# GEMEENTELIJKE COMMISSIE RUIMTELIJKE ORDENING

## EINDADVIES GECORO

Dinsdag 14 april 2020

Het gemeentelijk ruimtelijk uitvoeringsplan Zuiderring werd voorlopig vastgesteld door de gemeenteraad in zitting van 4 november 2019.

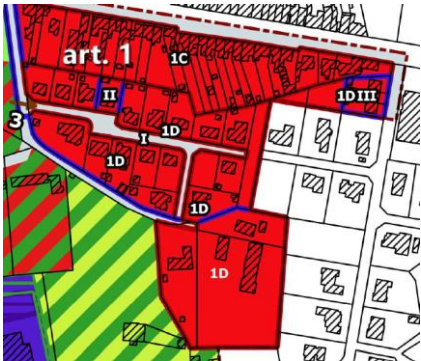
B010	De STV zijn onuitvoerbaar en brengen geen eenheid in de architectuur (de bouwdiepte van de percelen is onvoldoende om aan de STV te beantwoorden). Bestaande mansardedaken hebben erfgoedwaarde uit de wederopbouw en blijven best een geheel.	 <p>Zie GP - De STV stellen volgende: <b>Deelzone 1A</b> <u>Bestemming:</u> Hoofdbestemming: wonen: grondgebonden ééngezinswoningen.</p>	De GECORO vraagt aan de ontwerper om het STV inzake de minimale bouwdiepte van de achtertuin nader te onderzoek gelet op de bestaande toestand.

*De GECORO stelt dat de minimale 8 meter tuinzone inderdaad niet realistisch is gelet op de beperkte bouwdiepte van de percelen. De GECORO*

<p>suggereert aan de ontwerper om dit nader te bekijken.</p> <p>Wat betreft de bemerking aangaande de mansardedaken die een zekere erfgoedwaarde hebben en best één geheel vormen, wordt dit niet gevolgd door de GECORO.</p> <p>De straat bevat op dit moment geen eenheid. Er rest slechts één min of meer originele woning.</p>	
<p><b>Artikel 1 – zone voor wonen</b>  <b>Deelzone 1B</b></p>			
Bezwaar	<u>Samenvatting bezwaar</u>	Duiding van het bezwaar   bespreking   beraadslaging	Conclusie   Voorstel tot aanpassing
B010	<p>Meergezinswoningen die ombuigen langs de begraafplaats zijn te belastend voor de omgeving.</p> <p>Ook de ontwerpers van de begraafplaats hebben dit niet gewenst.</p> <p>"Bij een meergezinswoning kon de bebouwing ter hoogte van art 13 omgeplooid worden."</p> <p>Deze beschrijving is onduidelijk en niet gelimiteerd.</p> <p>Een zachte verbinding tussen de Meenseweg en achterliggende zone 2 is een vorm van onteigening en kan niet. Daar is geen recht van uitweg en wij zijn ook niet van plan dit toe te laten.</p>	<p>Zie GP</p>  <p>De STV stellen volgende:</p> <p>Meergezinswoningen:</p> <ul style="list-style-type: none"> <li>Bouwhoogte: maximaal 4 bouwlagen waarvan de 4<sup>e</sup> bouwlaag maximaal 2/3 van de oppervlakte van de onderliggende bouwlaag omvat. Elke bouwlaag krijgt een</li> </ul>	<p>De GECORO vraagt om de term "omplooid" te verduidelijken in de STV.</p>

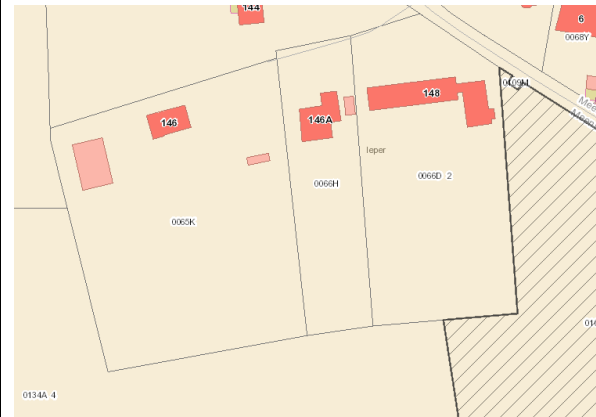
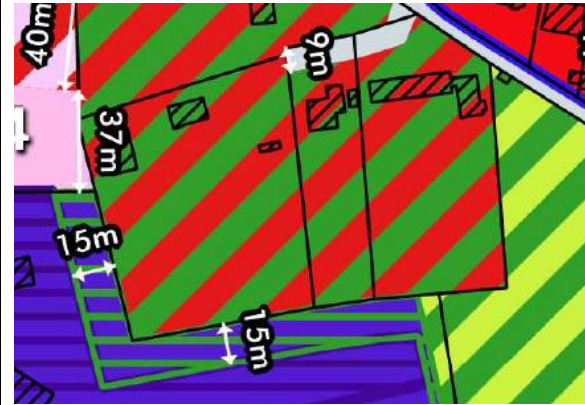
B010	<p>Publieke groenzone van 50m<sup>2</sup> per woongelegenheden is een vorm van onteigening die niet aanvaard wordt. Wij stellen vast dat wie woningen wil bij creëren, openbaar moet worden, terwijl de echte parken en art 12 dit niet moeten doen en toch mogen bouwen; Kwestie van ongelijke behandeling.</p> <p>Publiek toegankelijk zijn is goed voor parken als dusdanig maar heeft voor beperkte woonentiteiten geen nut.</p>	<p>Zie STV</p> <p>Park:</p> <ul style="list-style-type: none"> <li>• <i>Publiek groen: Er dient een publieke groenzone ingericht worden van minstens 50 m<sup>2</sup> per woongelegenheden, die een verbinding vormt tussen de Meenseweg, de Weldadigheidstraat, de Watertorenstraat en het kasteelpark Picanol.</i></li> <li>• <i>Het park moet een landschappelijke en sociale functie vervullen, doorwaadbaar en publiek toegankelijk zijn.</i></li> </ul> <p>De GECORO stelt dat de aanleg van 50m<sup>2</sup> per woonentiteit een minimum is. Dit zorgt voor het groen karakter van de woonontwikkeling. De GECORO verwijst naar de mogelijkheden van de vergunningverlener om lasten op te leggen. De GECORO bepleit de meerwaarde van de aanleg van de groenzone t.a.v. de bewoners van de aanpalende percelen.</p> <p>De GECORO wenst volledigheidshalve aan te halen dat de kostprijs voor onderhoud van de klassieke Vlaamse verkaveling versus de kostprijs voor de aanleg / onderhoud van collectief groen best eens wordt onderzocht.</p>	Geen aanpassing.

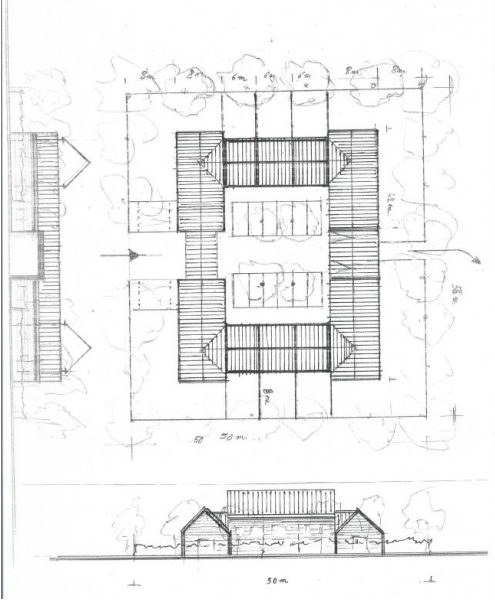
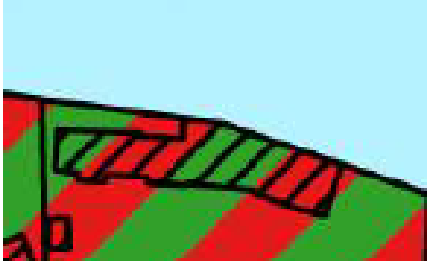
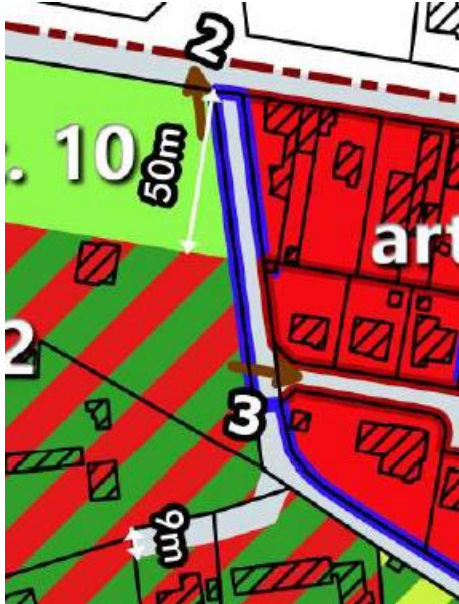
B011	<p>Meenseweg 146A is bestemd als artikel 2. Het is een ongelijke behandeling dat deze woning niet in zone 1D valt. Wij worden anders behandeld / benadeeld tov de eigenaars van een woning in zone 1D; dit is onbegrijpelijk en</p>	<p>De GECORO verwijst naar het eerder gestelde dat de bestaande toestand kan behouden worden zolang er geen privaat woonontwikkelingsinitiatief wordt</p>	Geen aanpassing.

onrechtvaardig. Wat is de reden hiervoor?  
Onze grond is in het verleden nooit parkgebied geweest. Dit wensen we zo te behouden.  
De achterste zone van onze grond is tuingebied. Voor ons mag dit tuingebied blijven. De achterste 10 à 15 meter van onze grond is bos. Zo voorzien we een buffer met de industrie en creëren we een groene long voor Ieper. Dit groene karakter wensen we zeker te behouden.

We stellen vast dat geen enkele van de eigenaars van de omliggende gronden die omgebouwd zouden worden tot woonpark, met deze ombouw akkoord gaan. Waarom wordt dit dan toch voorgesteld, en opnieuw zonder overleg met de bewoners? Kunnen wij samen met onze burens uit dit RUP worden gehouden zodat alles blijft zoals het is?

gestart met medewerking/goedkeuring van de betrokken eigenaars.

⊗ = Doorgang afsluiten

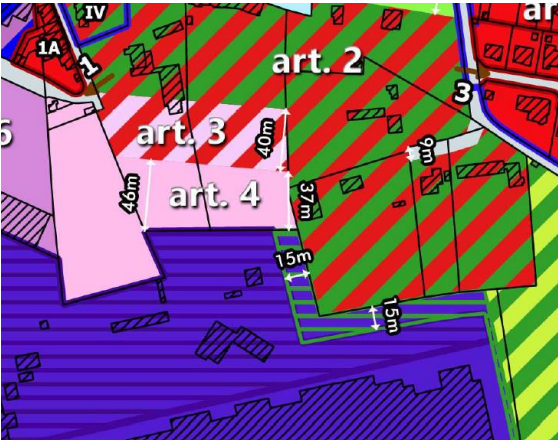
B012	<p>Bezwaar tegen de in en uitritten van de verkavelende zone. Er wordt een aangepast voorstel van ontsluiting voorgesteld.</p>	Zie hierboven.	Geen aanpassing

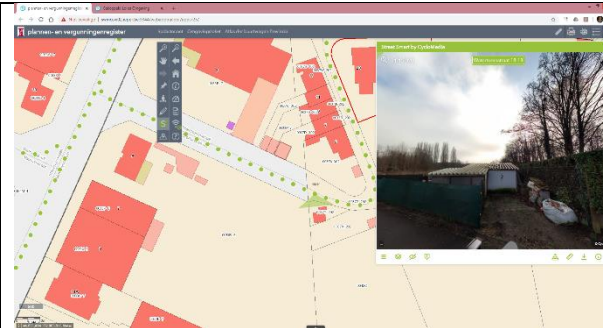
<p>Artikel 3 – zone voor wonen of huisnijverheid </p> <p>(deze zone kan deels of volledig voor beide bestemmingen gebruikt worden. Door wonen geldt artikel 2 – voor huisnijverheid geldt artikel 4.</p> <p>Artikel 4 – zone voor huisnijverheid </p>			
B010 B008	<p>Deze zone moet langs dezelfde weg bereikbaar zijn als ART 4 dit voor zowel woningen als mogelijke ateliers.</p> <p>Door het beperken van de grootte van de ateliers voor huisnijverheid kan dit geen probleem zijn.</p> <p>Niet akkoord dat de ontsluiting van de bedrijfsactiviteiten voor huisnijverheid niet zou mogen gebeuren aan de zijde van de woningen.</p>	<p>Zie GP</p>  <p>De GECORO stelt dat dit idd zo is opgenomen in de STV. Het betreft hier evenwel een kleinschalige zone waarbij twee wegen worden aangelegd. Dit is een dure realisatie. De GECORO vraagt zich af of dergelijke betonning niet wat in strijd is met de aandacht voor het groen van de naastliggende zone?</p> <p>De GECORO stelt voor om dit niet expliciet als STV op te nemen.</p> <p>Indien de straat langs de zuidzijde wordt geëlimineerd, kan de bebouwing van de</p>	<p>De GECORO stelt voor om de <u>verplichte</u> aanleg van een dubbele ontsluiting niet expliciet op te nemen in de verordenende STV maar wel als een mogelijkheid (indien de configuratie van artikel 4 – zone voor huisnijverheid dit toelaat).</p>

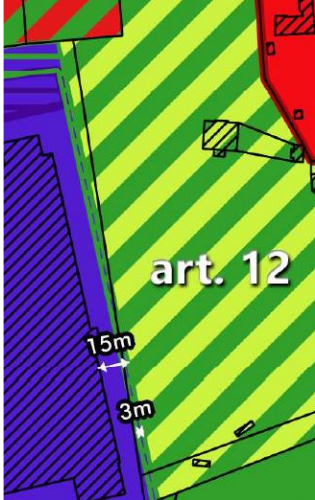
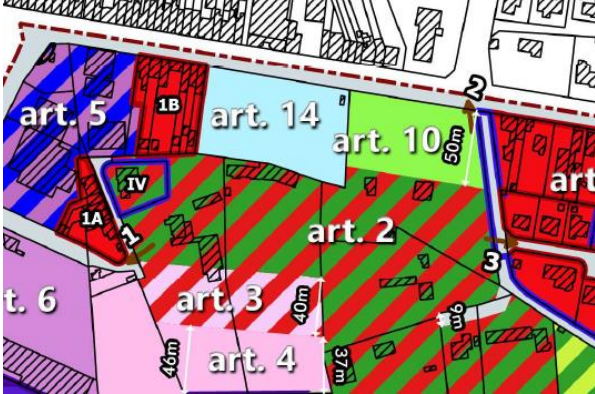
B007 Inkleuring artikel 10 – voorstel om - Een zuid gerichte meergezinswoning gelegen tussen de Meenseweg en de bestaande vijver te kunnen ontwikkelen. Zie schets bijlage

De GECORO stelt dat die 50m is ingetekend nav het advies van het Agentschap Natuur en Bos.

Geen aanpassing.

<p>De intekening is arbitrair maar afgelijnd op de voorgevel van het kasteel wat evident is. Het behouden of verder opentrekken van het zicht (in het groen) op het kasteel is een meerwaarde. Gezien de huidige bestemming van het perceel parkgebied, dient de bestemming ter hoogte van de Meenseweg aangehouden te worden en kan het binnengebied mee ontwikkeld worden met art. 2.</p> <p>Behoudt van de vijver is een meerwaarde.</p>	
<b>Artikel 11 – zone voor bos</b> 			
		<p>De GECORO herneemt het gestelde van de GECORO. Is dit nu bos of weide – meer bepaald in functie van de ontwikkeling van een kantoorgebouw die op verantwoorde wijze in het oog springt. Niet schreeuwerig maar wel subtiel. Een halfdoorzichtige aanplant van streekeigen solitaires kan hier een insteek zijn.</p>	<p>De GECORO suggereert om een halfdoorzichtige aanplant van streekeigen solitaires hier als insteek o te nemen.</p>
<b>Artikel 12 – zone voor kasteelpark</b>
